## SERVICE INFO – INA 0052

# Diferențe de ordin vizual la levierul de întindere 534 0130 20

Nr. identificare  
piesă: 534 0130 20

Figura 1: 534 0130 20 – cu rolă de culoare gri

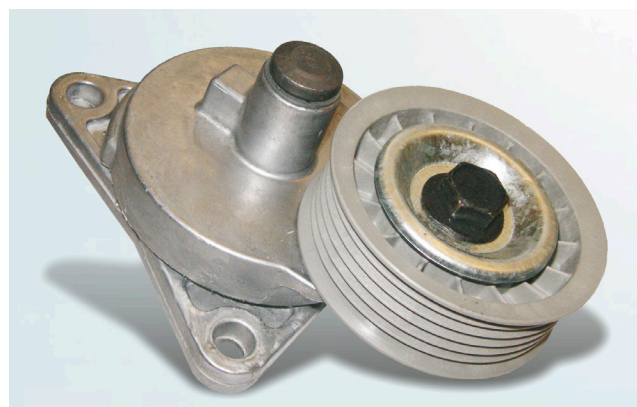
Schaeffler Automotive Aftermarket (Divizia post vânzare a Schaeffler Automotive) furnizează două versiuni diferite ale piesei 534 0130 20.

Diferențele majore dintre cele două brațe de tensionare rezidă în culoarea rolei și învelișul șurubului de fixare.

Nu există diferențe de ordin tehnic.  
Ambele brațe pot fi utilizate fără restricții.
